Modulo per la presentazione delle osservazioni per i piani/programmi/progetti sottoposti a procedimenti di valutazione ambientale di competenza statale

ID: Codice procedura (ID_VIP/ID_MATTM): 12691

“Progetto di un impianto eolico denominato "Pitigliano" ubicato nei comuni di Pitigliano (GR) e Sorano (GR) costituito da 20 (venti) aerogeneratori di potenza nominale 7,0 MW per un totale di 140,0 MW con relative opere connesse ed infrastrutture indispensabili”

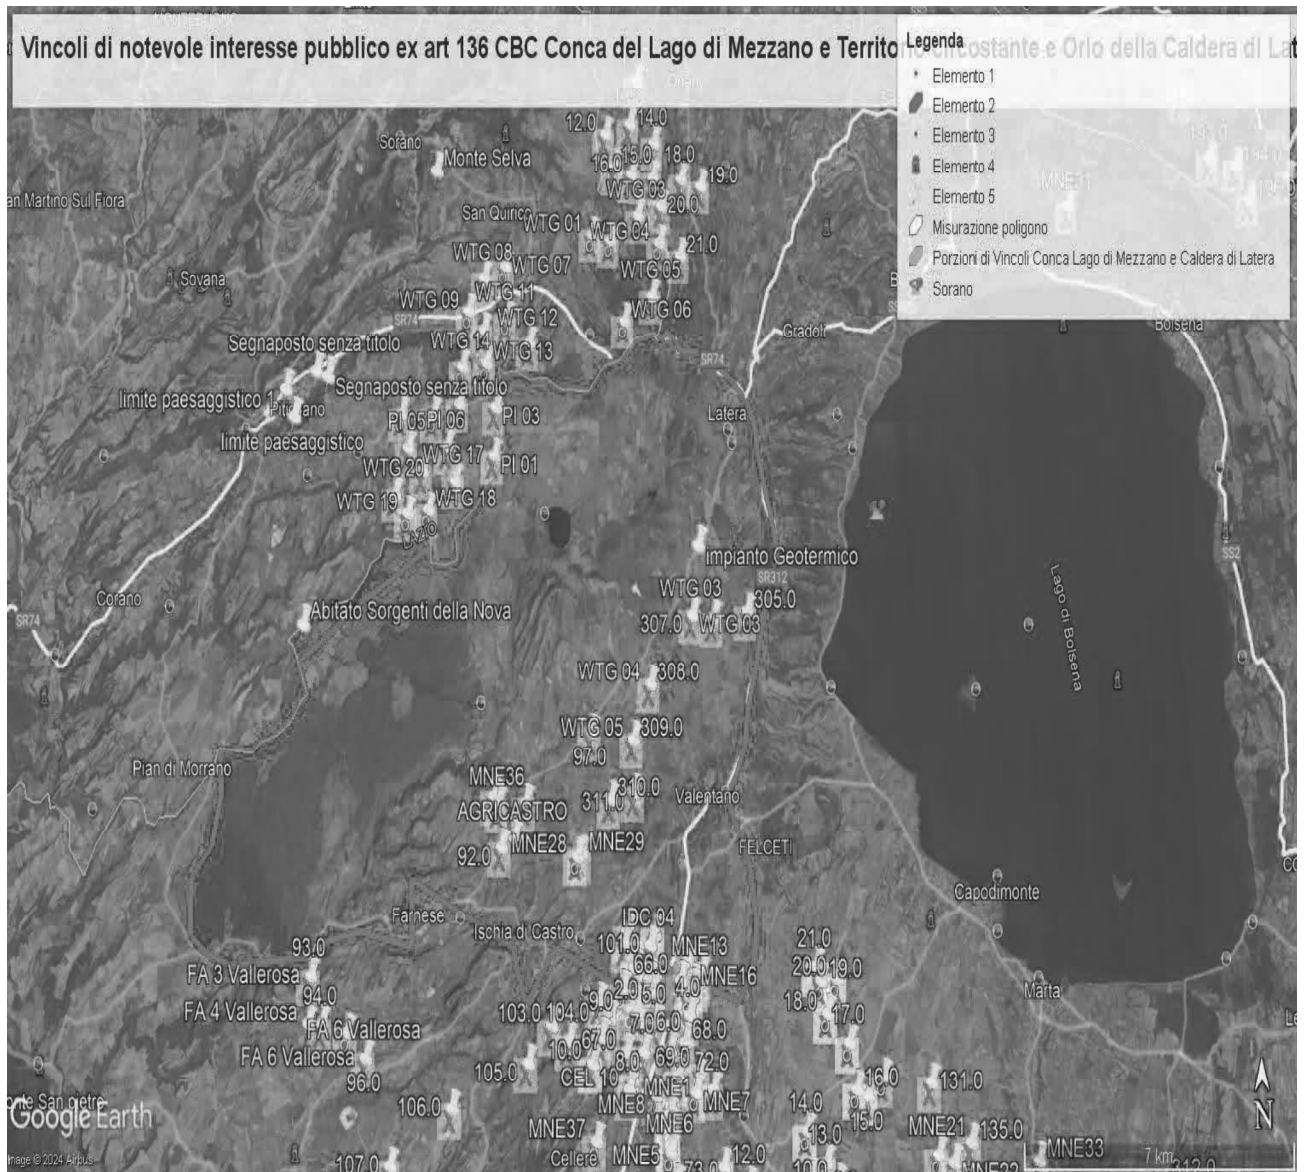
Al contrario si evidenzia che l'impianto eolico industriale citato non solo ricadrebbe con tutti e 20 gli aerogeneratori all'interno delle fasce di rispetto di 3 km di due vincoli paesaggistici di notevole interesse pubblico esistenti nella Regione Lazio e con una parte di essi nel vincolo paesaggistico del Centro abitato di Sorano (GR) quindi in aree non idonee all'installazione di impianti di energia rinnovabile. Addirittura, alcuni aerogeneratori sarebbero ubicati a poche centinaia di metri dai perimetri dei due vincoli paesaggistici laziali ex art 136 del CBC.

Come è illustrato nell'immagine si ribadisce che l'impianto industriale "Pitigliano" ricade completamente all'interno delle fasce di rispetto dei due vincoli di notevole

IMMAGINE n. 2 Impianto eolico industriale “Pitigliano” e distanze aerogeneratori dai Vincoli della Conca del Lago di Mezzano...

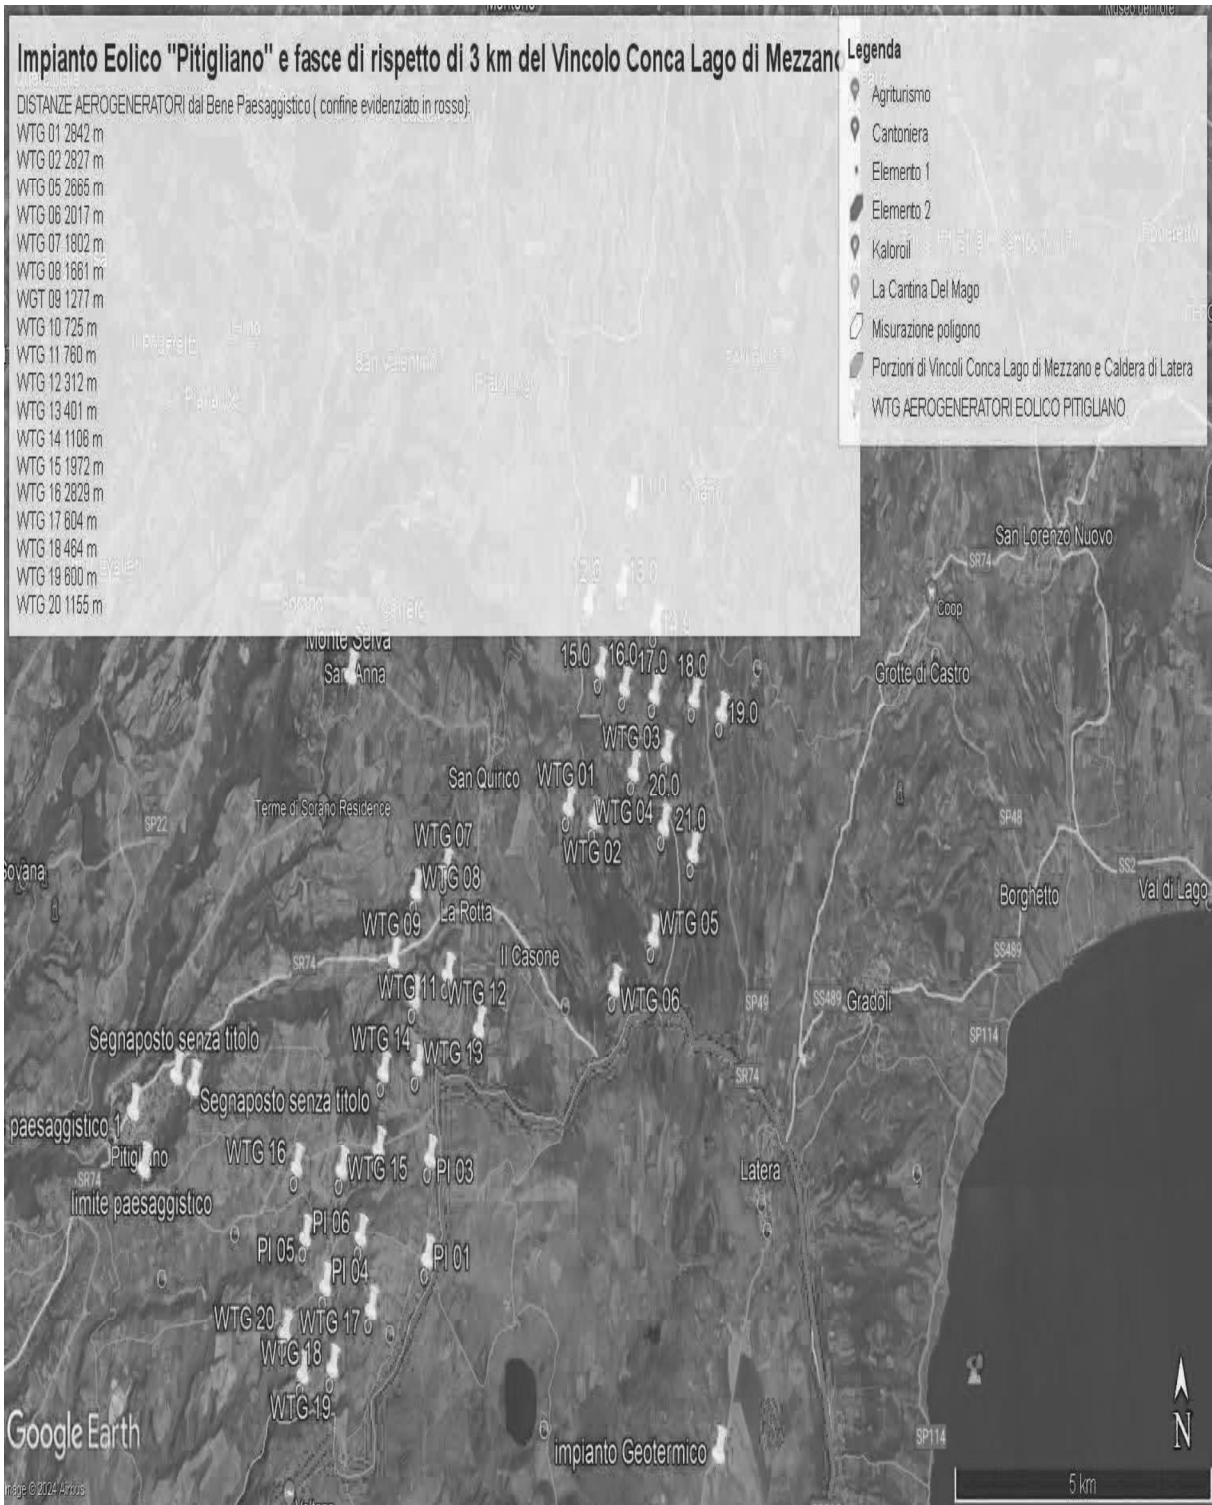
interesse pubblico e lambisce quelle di un terzo vincolo e quindi come affermato dal Consiglio di Stato nelle sentenze citate, l'impianto è insediato in area non idonea ai sensi dell'art. 20 comma 8 lettera c quater del D.Lgs. n. 199/2021 e ss.mm.ii al contrario di quanto sostiene la proponente.
